# H27-B-1 深度44.24~44.53m (2/3)

青杵：修正箇所 18のエビデンス（薄片観察結果）（2/3）

18のエビデンス（薄片観察結果）（3/3）

# ボアホールカメラ展開画像との対比結果 (H27-B-1 深度75.57~76.00m)

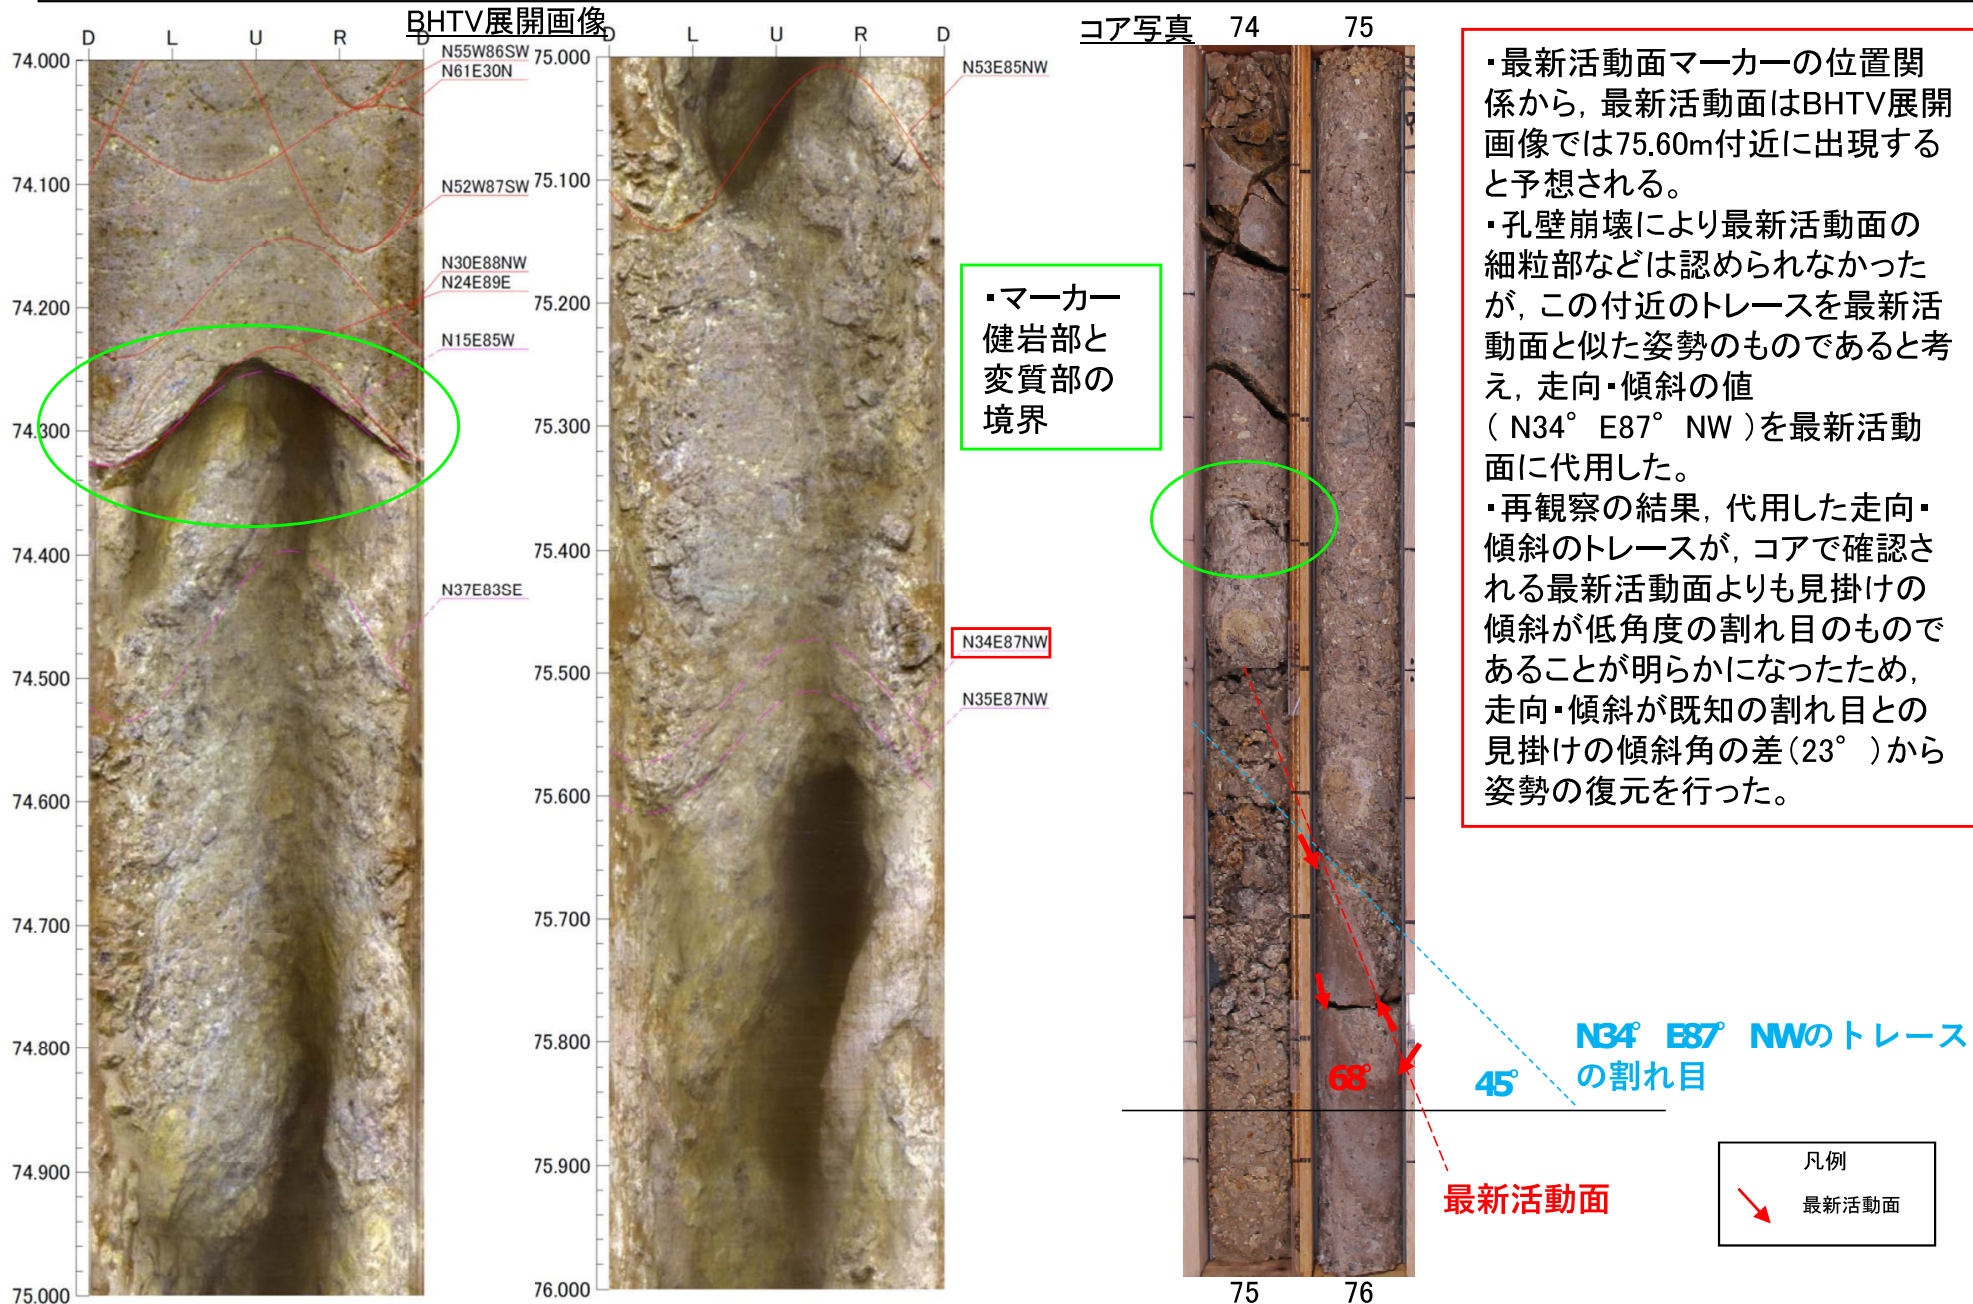
・ H27-B-1孔 深度75.57~76.00mの破碎部の最新活動面の走向・傾斜をN34° E87° NWで代用したが、これはコアで確認される最新活動面よりも見掛けの傾斜が低角度の割れ目のものであることが明らかになったため、走向・傾斜が既知の割れ目との見掛けの傾斜角の差(23°)から姿勢の復元を行った。

・最新活動面マーカの位置関係から、最新活動面はBHTV展開画像では75.60m付近に出現すると予想される。  
 ・孔壁崩壊により最新活動面の細粒部などは認められなかったが、この付近のトレースを最新活動面と似た姿勢のものであると考え、走向・傾斜の値(N34° E87° NW)を最新活動面に代用した。  
 ・再観察の結果、代用した走向・傾斜のトレースが、コアで確認される最新活動面よりも見掛けの傾斜が低角度の割れ目のものであることが明らかになったため、走向・傾斜が既知の割れ目との見掛けの傾斜角の差(23°)から姿勢の復元を行った。

# H27-B-1孔 深度75.73m の最新活動面の走向・傾斜

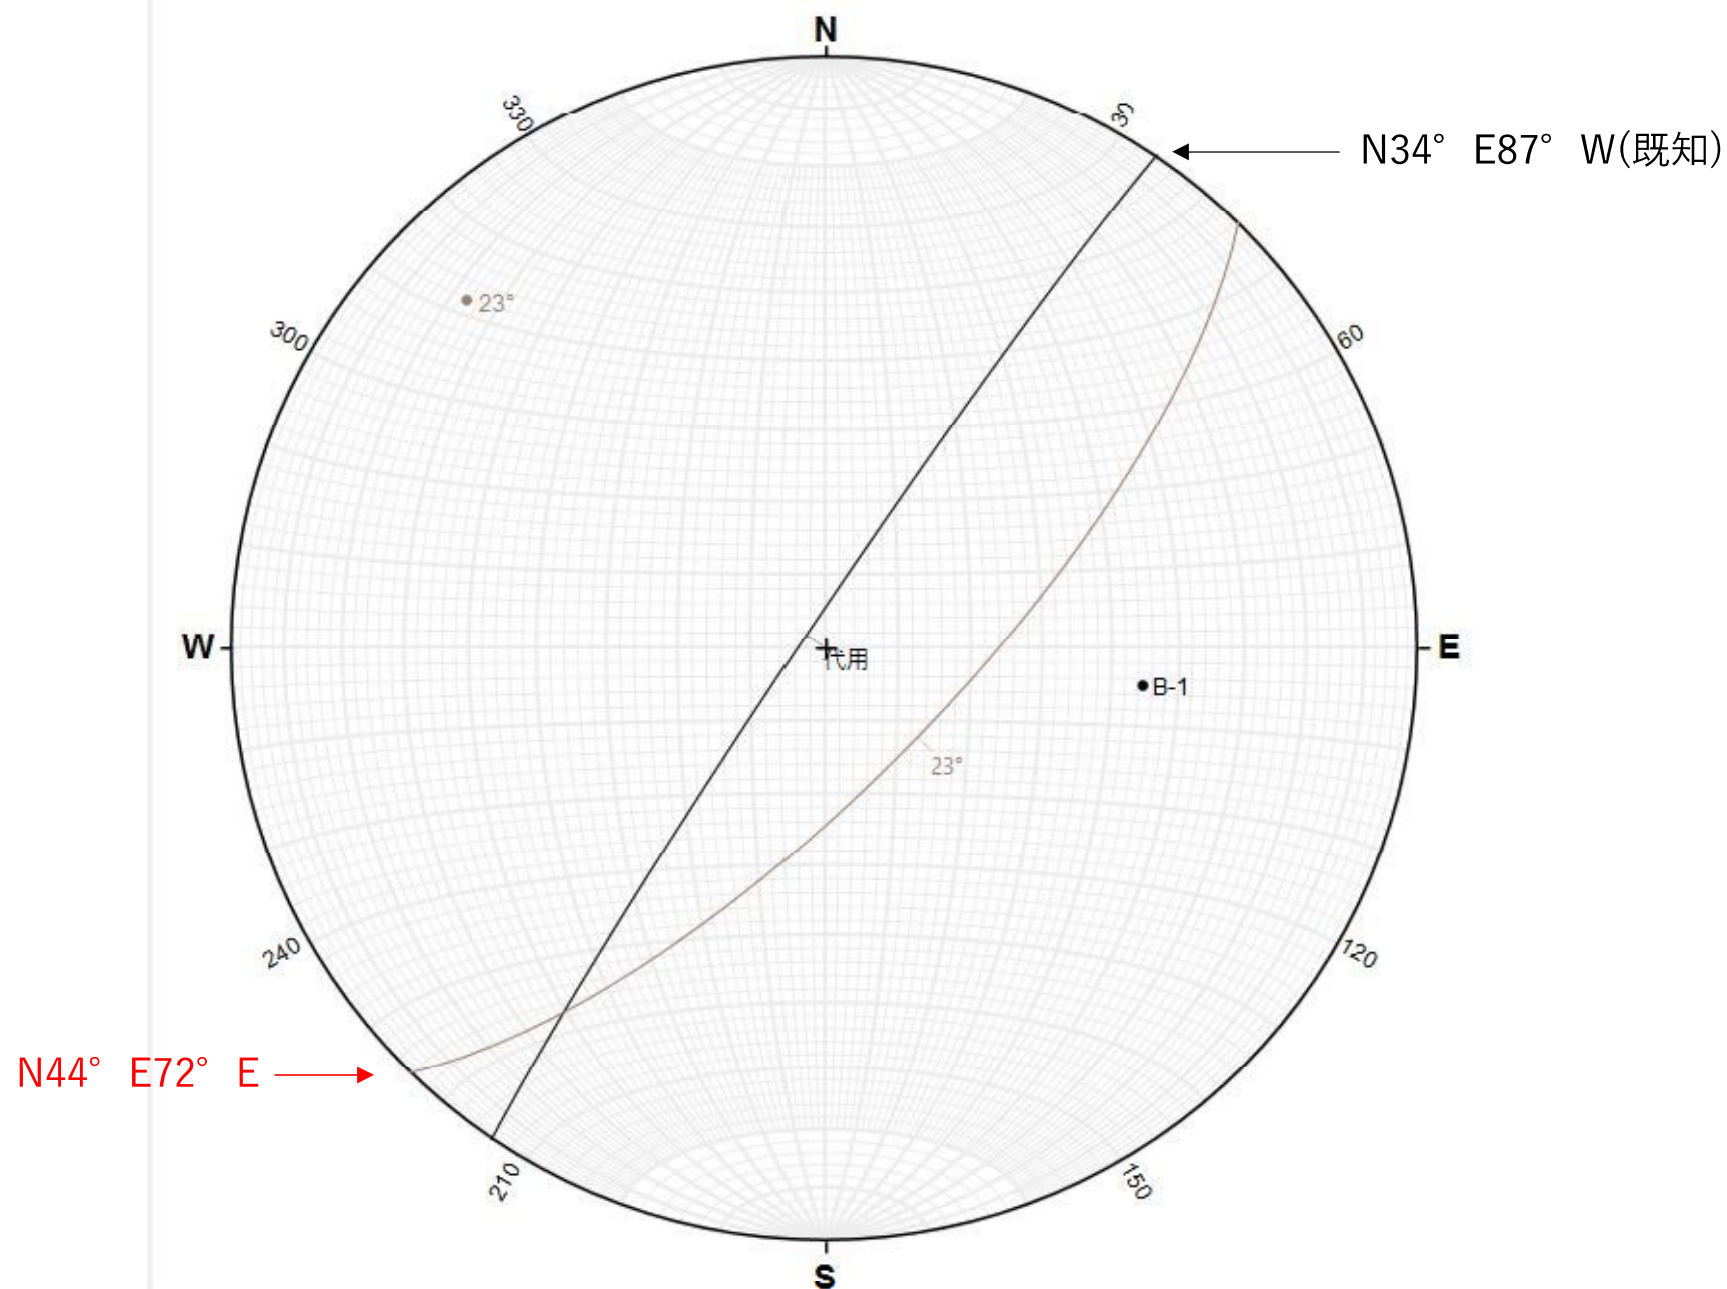
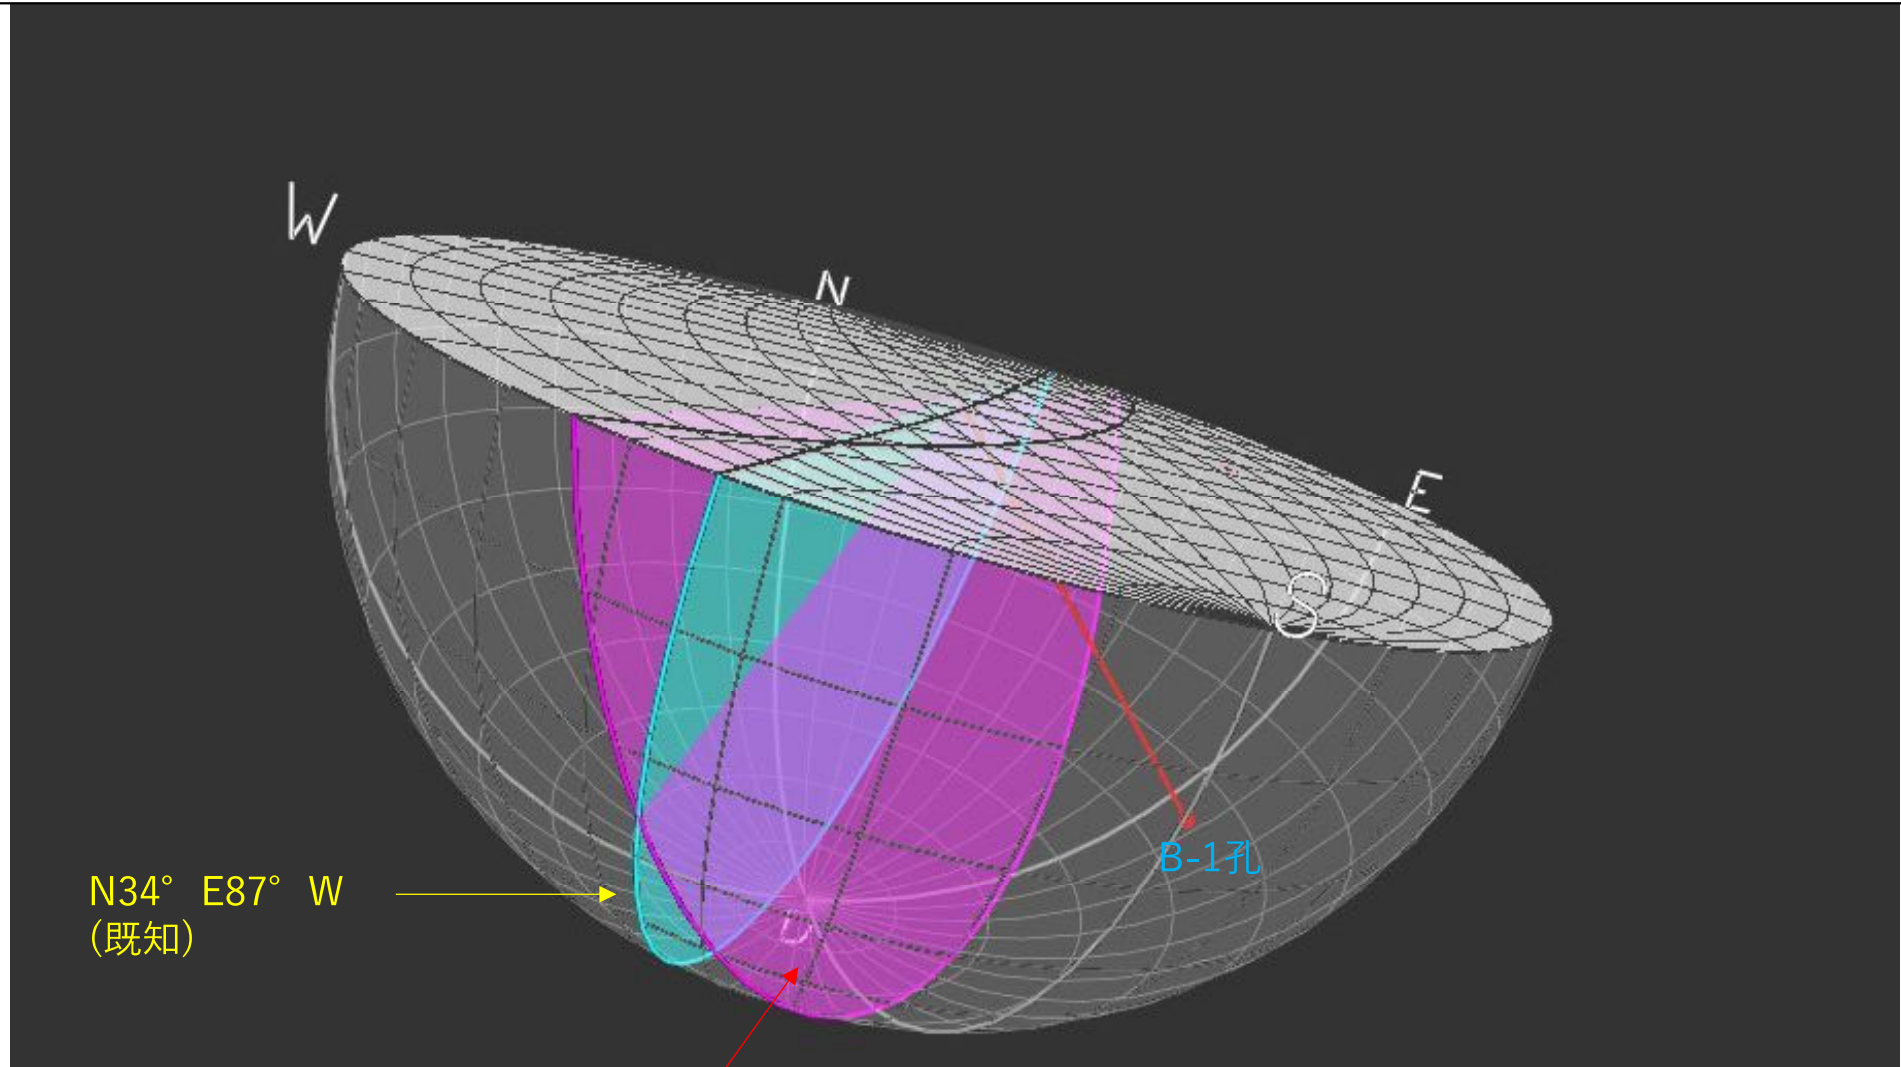
・ H27-B-1孔 深度75.57～76.00mの破碎部の最新活動面の走向・傾斜を，走向・傾斜が既知の割れ目との見掛けの傾斜角の差（23°）から姿勢の復元を行い，最新活動面の走向・傾斜N44° E72° Eを推定した。

- ・ H27-B-1孔 深度75.57~76.00mの破碎部の最新活動面の走向・傾斜を, 走向・傾斜が既知の割れ目との見掛けの傾斜角の差(23°)から姿勢の復元を行い, 最新活動面の走向・傾斜N44° E72° Eを推定した。

N44° E72° E
